Objet : Réponses aux questions du MDDELCC¹ du 19 octobre 2018 - Demande de modification du décret 429-2011 du 20 avril 2011

Projet de construction d'une autoroute dans l'axe de la route 185 entre le territoire des paroisses de Saint-Antonin et de Saint-Louis-du-Ha! Ha! - Tronçon 4 - Relocalisation de l'échangeur prévu à Saint-Hubert-de-Rivière-du-Loup (dossier 3211-05-412)

Figure 1 : Emprise nominale théorique

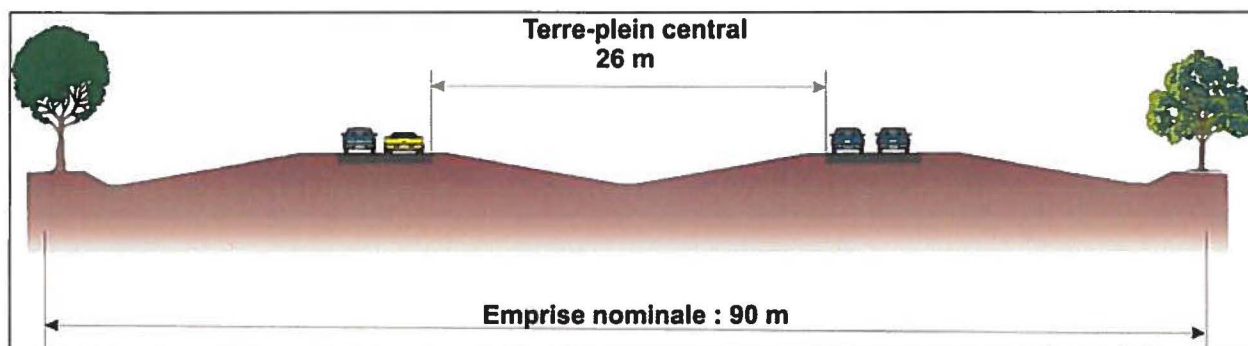
En regard des modifications apportées, notamment au niveau du tronçon 4, veuillez préciser si l'emprise du projet a été modifiée par rapport à ce qui avait été proposé lors de l'étude d'impact de 2007.

Étant donné que le tracé des chaussées d'autoroute a été déplacé vers l'ouest afin de pouvoir insérer l'échangeur au kilomètre 72 du tronçon 4, l'emprise qui avait été proposée à l'étude d'impact n'est pas la même (une emprise théorique de 90 mètres était proposée à l'étude d'impact à la page 207, voir figure ci-dessous).

Figure 3 : Extrait carte 3.19 : Niveau sonore de 2003 (Source : SNC Lavalin/Roche, 2007)

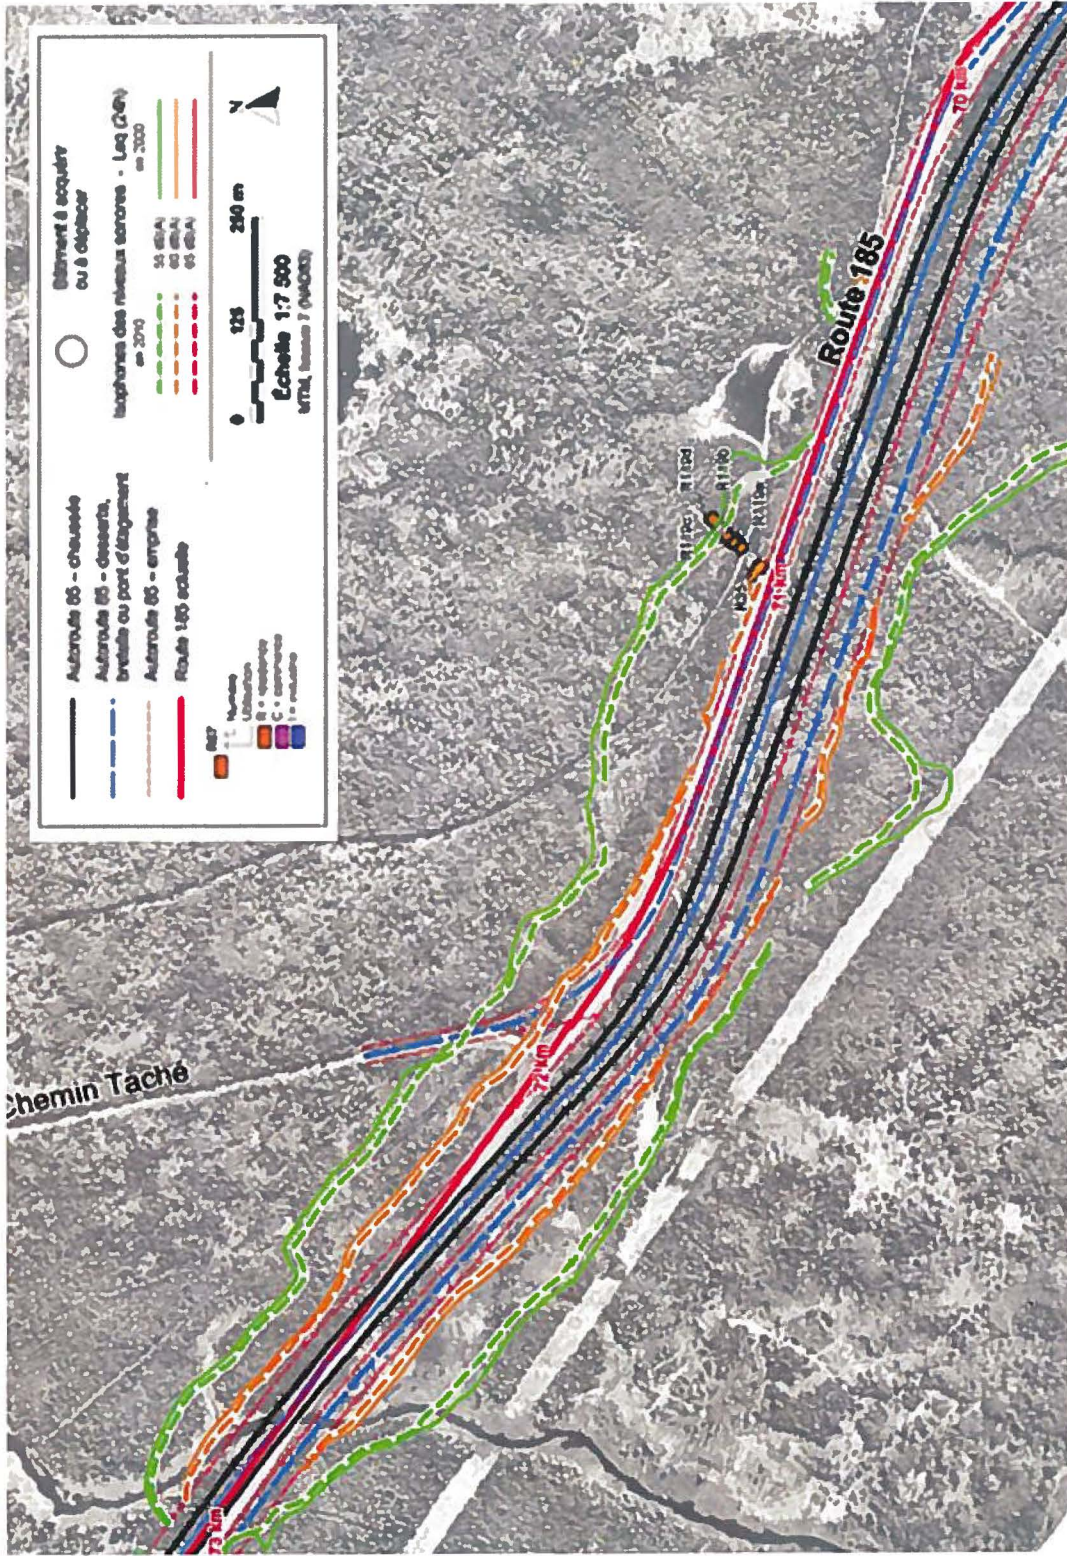
Veillez indiquer si de nouvelles zones sensibles au bruit ont été identifiées à la suite des modifications apportées au tracé à l'endroit des tronçons 3 et 4. Ces informations devront faire l'objet des demandes d'autorisation en vertu de l'article 22 de la Loi sur la qualité de l'environnement en regard des conditions 2 et 3 du décret numéro 419-2011.

Aucune nouvelle zone sensible au bruit n'a été identifiée pour le tronçon 4. Toutefois, une étude du milieu sonore sera réalisée pour l'ensemble du tronçon 4 et sera incluse dans la demande de certificat d'autorisation en vertu de l'article 22 de la LQE. Dans l'intervalle, il est possible d'affirmer que les seules résidences présentes dans la zone d'étude identifiée pour la demande de modification de décret sont localisées le long de la route 185 existante (R35 et R119), près de la limite sud-ouest de la réserve de Whitworth (km 71). L'intensité de l'impact lors de l'ouverture de l'autoroute avait été évaluée à positif et nulle pour les résidences localisées entre les km 70 et 76 (voir figure 2 et 3). Comme le nouveau tracé dans le secteur de ces résidences s'éloigne de celles-ci, comparé au tracé de l'étude d'impact, l'impact devrait en être diminué.

Pour ce qui est du tronçon 3, dans les faits, puisque l'échangeur prévu dans le tronçon 3 est éliminé du concept proposé, les impacts appréhendés de l'augmentation du niveau sonore pour les résidences localisées le long du chemin Leclerc ne sont plus une préoccupation. Ces éléments seront traités dans la demande de certificat d'autorisation.
